S.S. n.626 della "Valle del Salso"

Lotti 7° e 8° e completamento della Tangenziale di Gela

PROGETTO DEFINITIVO

Relazione di risposta a Richiesta integrazioni MiTE

Sezione di attraversamento del Torrente Comunelli, risultati della modellazione per un Tr 300 anni.

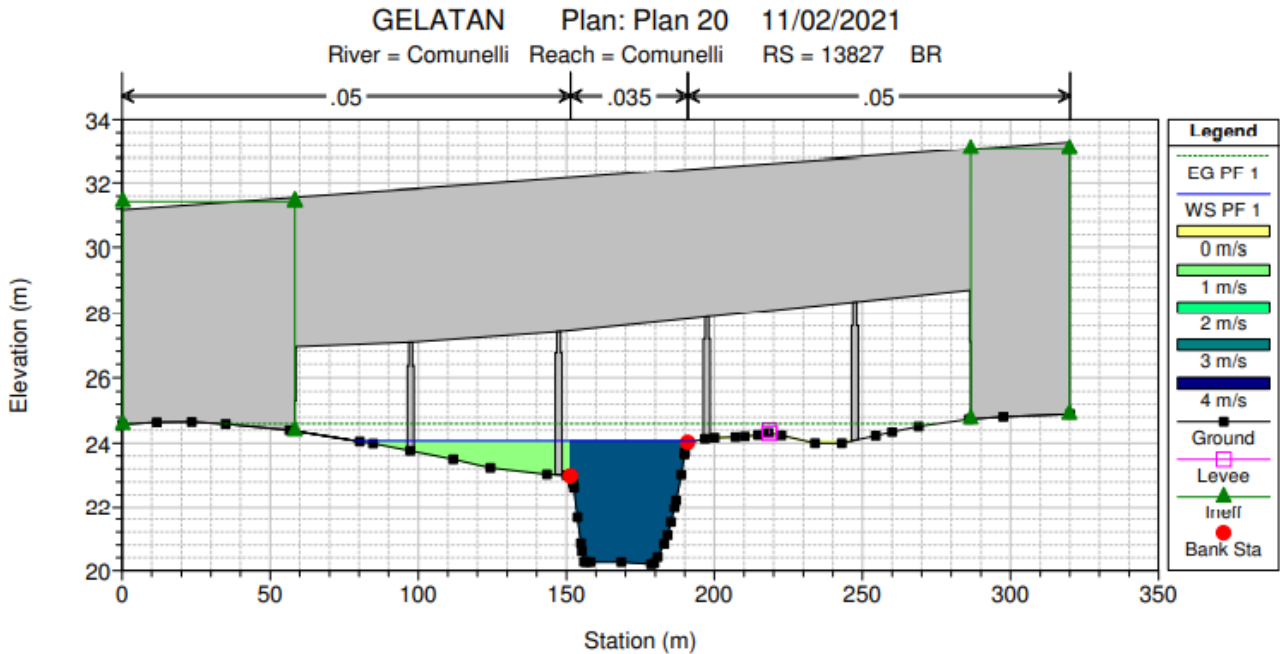
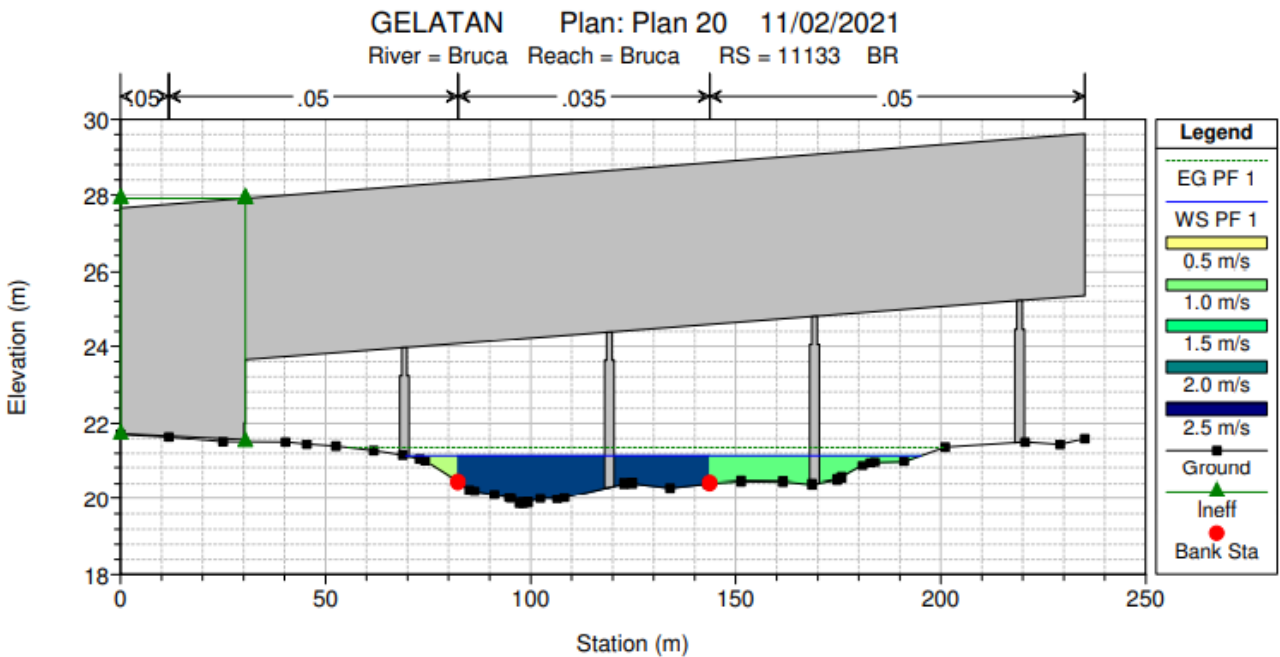
Il Proponente approfondisca e verifichi quanto riportato nel Piano di Gestione rischio alluvioni, approvato con DPCM del 7 marzo 2019, circa la perimetrazione delle aree a pericolosità e/o a rischio idraulico in cui si inserisce il tracciato infrastrutturale in oggetto e tutte le opere ad esso connesse.

Per valutare le interazioni tra le aree perimetrate nel PGRA e l'opera in progetto, per tutti i corsi d'acqua con porta superiore a 50 mc/s (Burgio, Comunelli, Sx Comunelli, Roccazzelle, Bruca e Solera) si sono valutate le portate con tempo di ritorno 300 anni secondo le metodologie presentate nel PAI e quindi si è proceduto a fare le modellazioni idrauliche con il software HEC RAS riferite a un tempo di ritorno pari a 300 anni. In particolare sia per il Torrente Comunelli che per il Vallone Bruca si è visto che l'opera non è condizionata dall'attraversamento idraulico.

Si riportano di seguito i risultati della modellazione.

Di seguito gli stralci planimetrici riportano il recapito delle 16 vasche di prima pioggia

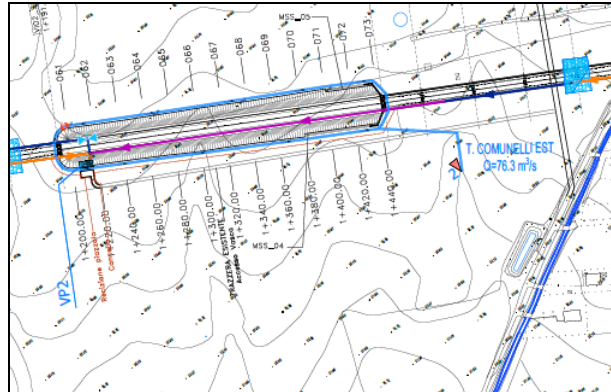
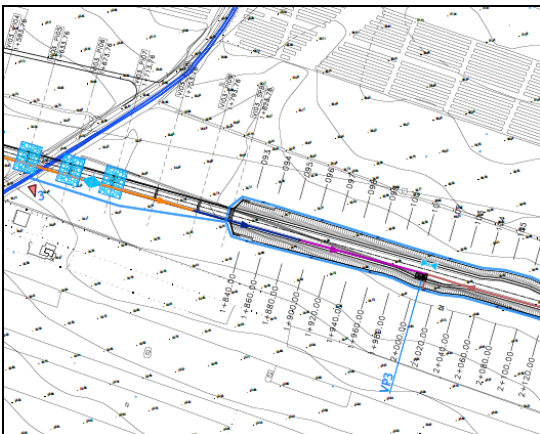
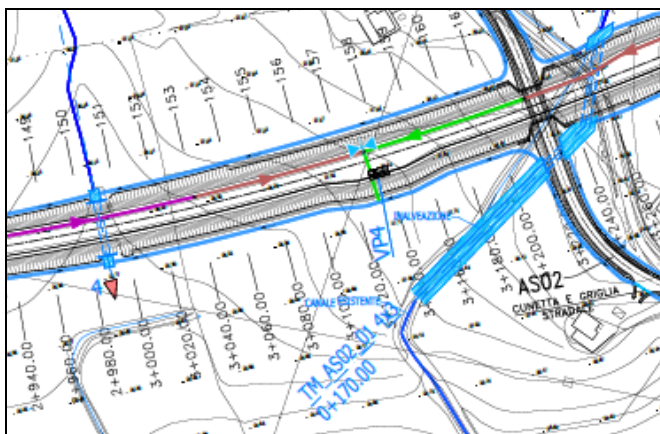
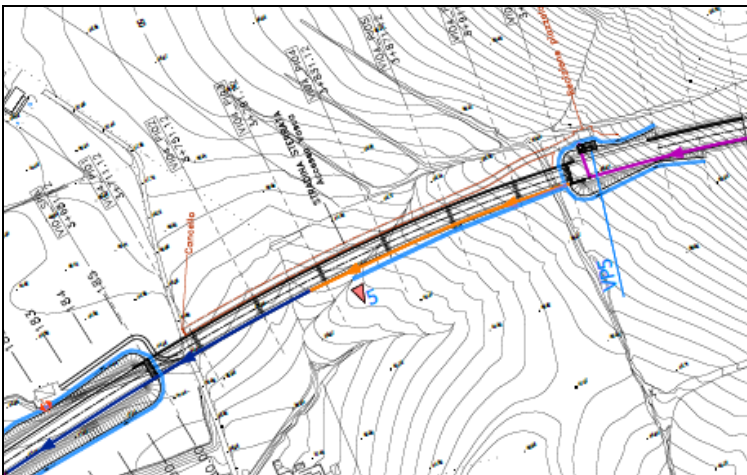
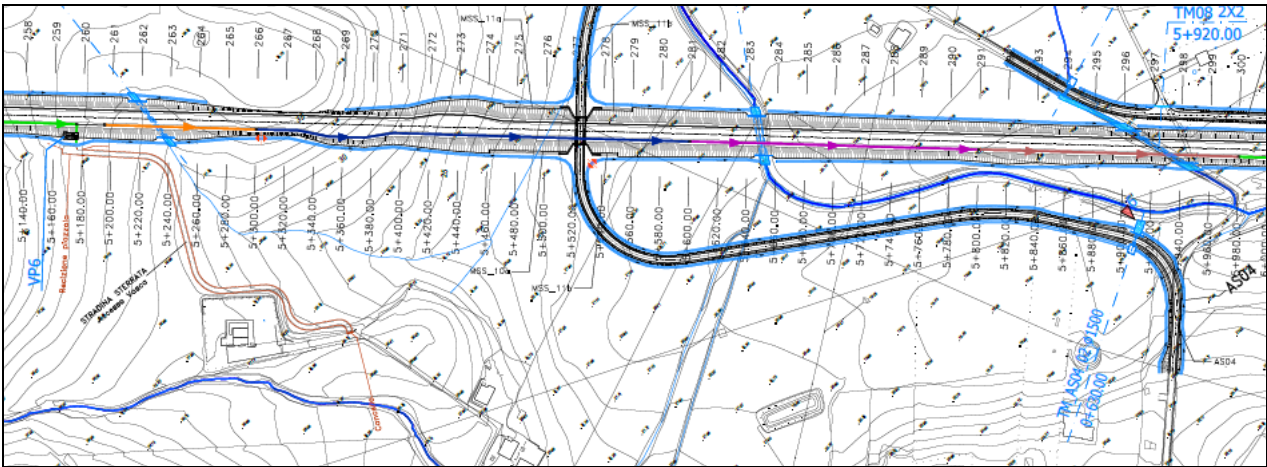
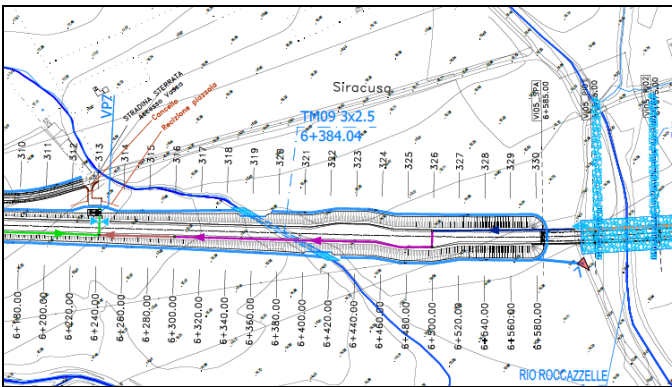
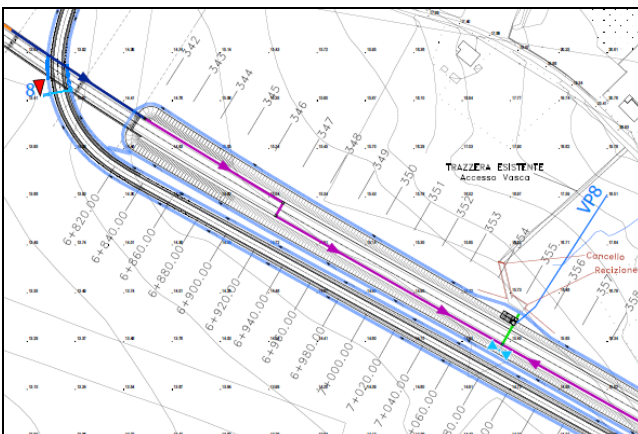
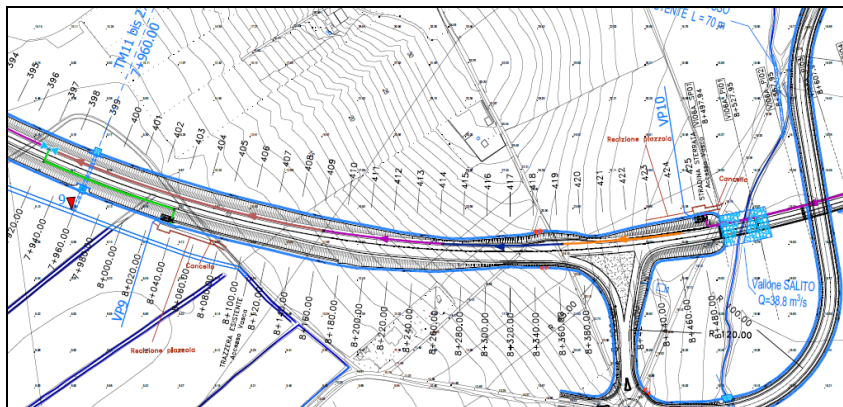
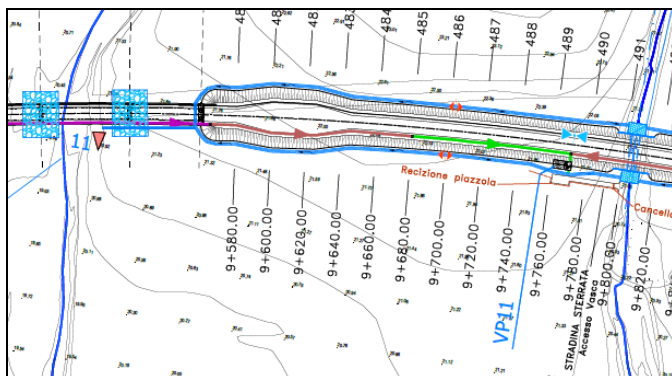
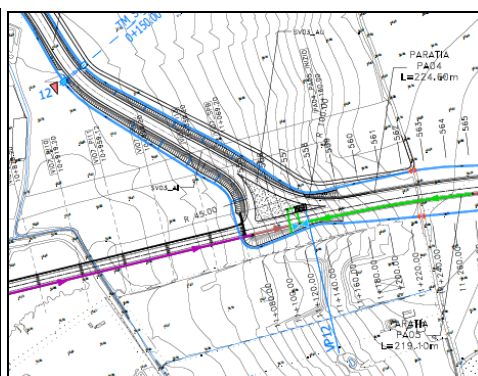
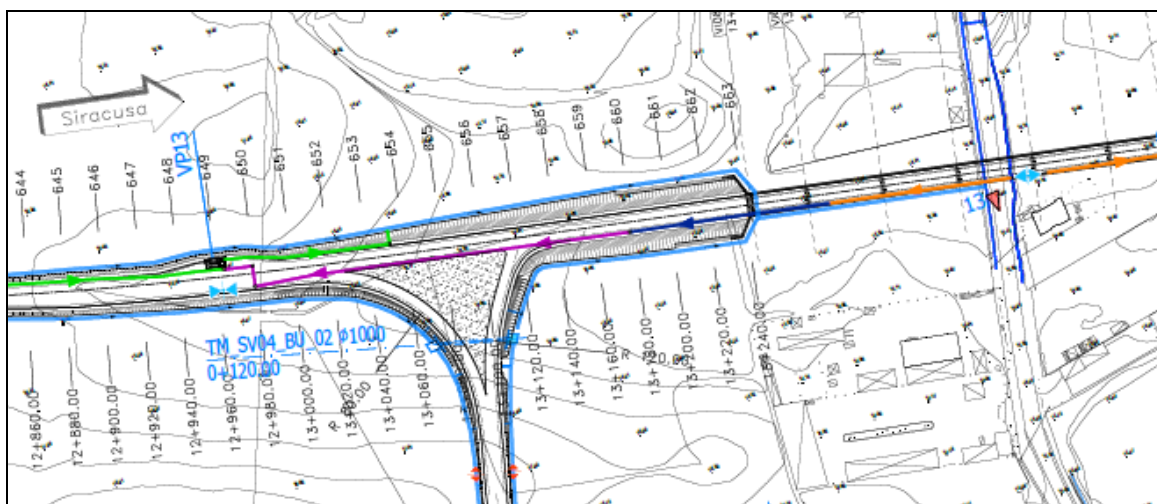
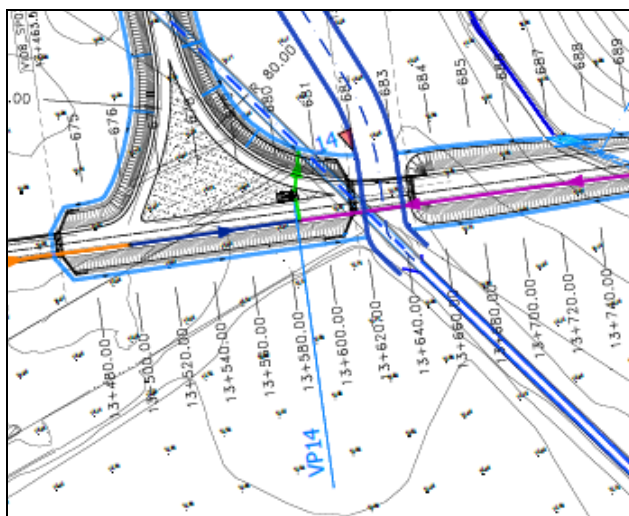
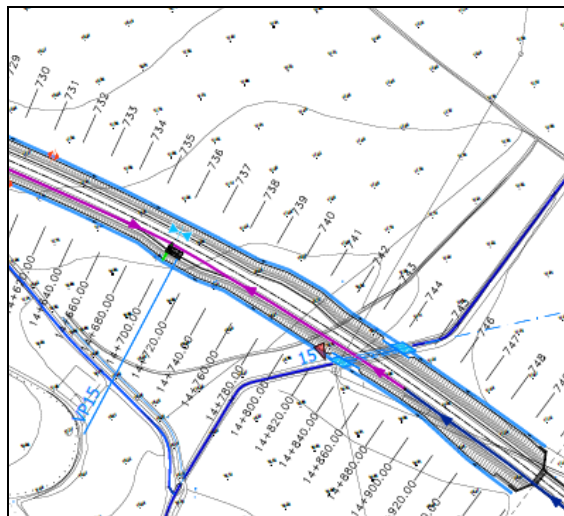
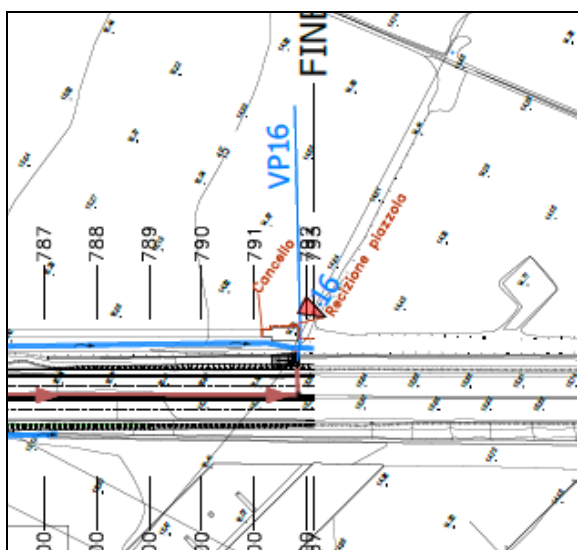
Il Proponente individui nello specifico, già in questa fase progettuale, i corpi idrici superficiali in cui saranno scaricate le acque meteoriche in modo tale da verificare, anche attraverso studi specifici, la loro effettiva capacità quali – quantitativa a ricevere tali portate.

depurativo vengono restituite, nella quasi totalità, al fosso di raccolta al piede del rilevato stradale e quindi al recapito finale, come rappresentato nelle tavole di progetto. In particolare nelle planimetrie idrauliche (T00IDPL01/10), sono stati evidenziati i recapiti finali delle acque di smaltimento.

In sostanza le vasche di prima pioggia scaricano al ricettore naturale tramite il fosso di guardia della sezione trapezita base 50 cm e altezza 50 cm.

Localizzazione del tracciato di progetto su ortofoto e individuazione dello svincolo SV05

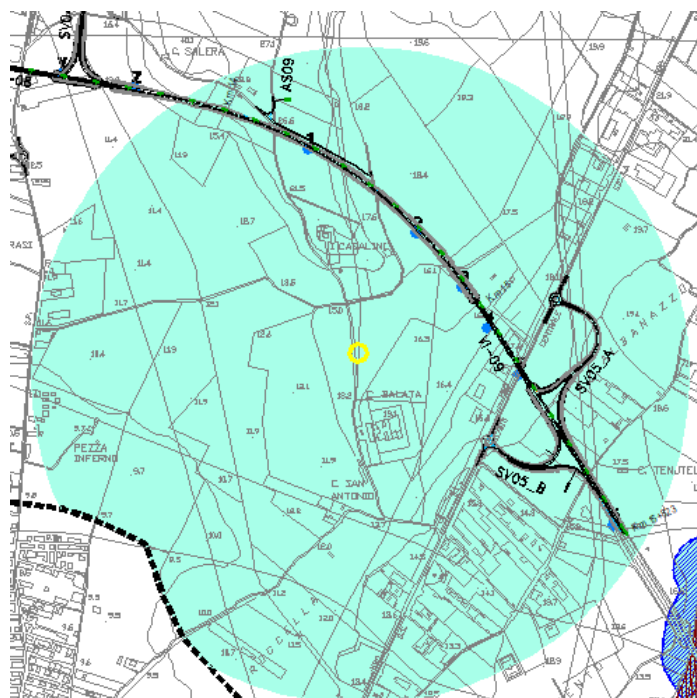
Nel paragrafo 9.4 della VINCA il proponente analizza l'incidenza del progetto rispetto alle specie di interesse comunitario. Analizzando la Figura 9-7 sembra che il sito di nidificazione della Ciconia ciconia vada ad interferire direttamente con la parte finale del tracciato. Si chiede di approfondire tale interferenza e nel caso di impatto significativo, individuare apposite misure mitigative.

Nello specifico, le cartografie tematiche del Piano di Gestione Biviere e Macconi di Gela pongono l'attenzione alla presenza di ambiti potenzialmente interessati dalla nidificazione di specie ornitiche legate agli agroecosistemi, nei quali si inserisce il tracciato di progetto. Un ambito territoriale sensibile è identificabile nell'ultimo tratto del tracciato di progetto, in corrispondenza dello svincolo SV05, per la presenza di un ambito di potenziale nidificazione della specie Ciconia ciconia (vedi figura seguente).

Canale Solera PD consegnato al MiTE

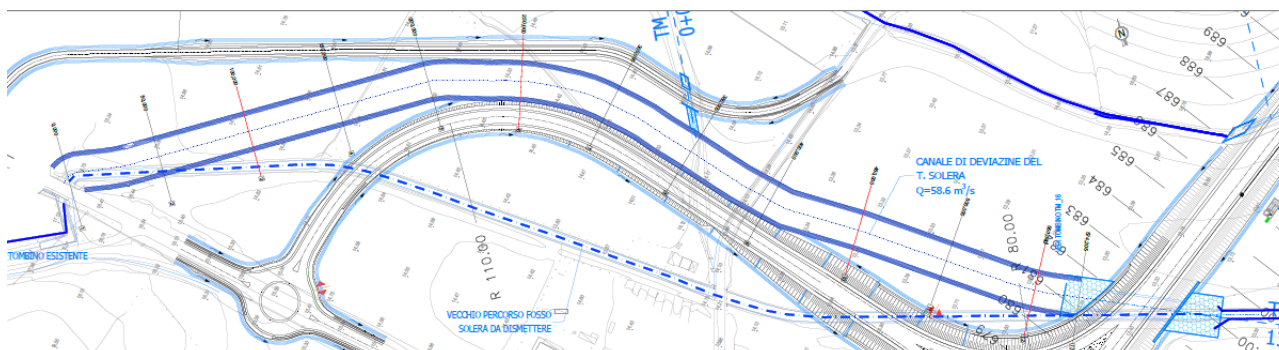
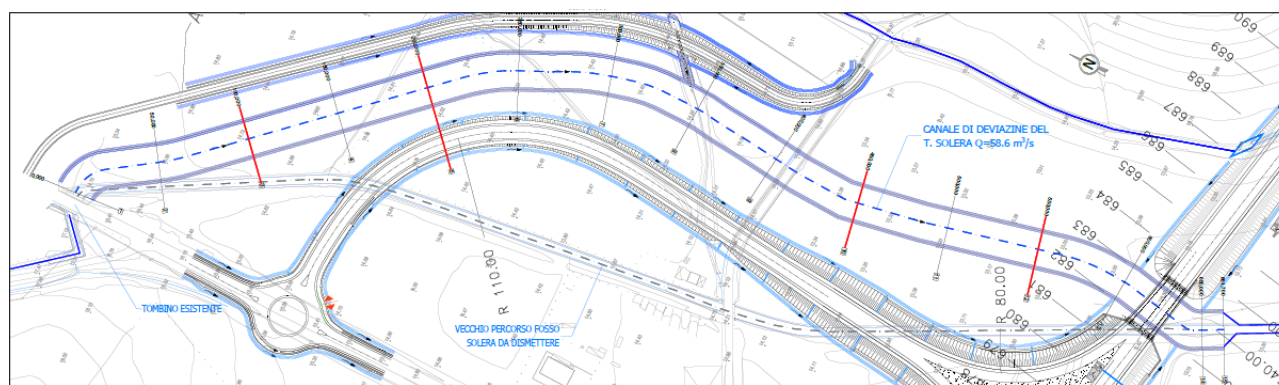
Pertanto, con la presente, oltre a fornire le integrazioni richieste dalla CTVIA, con il presente aggiornamento sono state apportate delle modifiche al progetto definitivo per ottemperare alle prescrizioni contenute nel parere del Consiglio Superiore dei Lavori Pubblici relative in particolare alla necessità di adeguare alcune opere idrauliche, a fronte di una precisa osservazione: *“Si segnala che a pag.14 della relazione idraulica è citato un tombino con portata di 58.6 m³/s: portata non ammessa per i tombini dalla circolare del 2019 relative alle NTC2018; i tombini a canne multiple sono adottabili solo in particolari soluzioni; le opere di dissipazione a valle spesso paiono non adeguate; ai tombini circolari con diametro di 1.5 m sono da preferire tombini scatolari di area equivalente per la percorribilità..”*

- 1) Il Tombino 10x3 in corrispondenza del Canale Solera alla km 13+616 è stato modificato con l'inserimento di un ponte di luce 30 m.
- 2) Tombini circolari sostituiti con tombini scatolari 2x2:
 - TM_01 2+220.00
 - TM_05 4+501.66
 - TM_08 5+920.00
 - TM_11 7+760.00
 - TM_11A 7+960.00
 - TM_13 10+080.00
 - TM_16 13+754.00

La modifica planimetrica del canale Solera (1) è conseguente inoltre all'emanazione della Regione Siciliana del 09.09.2020 delle "Prime direttive per la determinazione dell'ampiezza dell'alveo nel caso di sponde incerte (art. 94 del R.D. 523/1904) e per la determinazione della fascia di pertinenza fluviale da sottoporre alle limitazioni d'uso di cui all'art. 96, lettera f, del R.D. 523/1904".
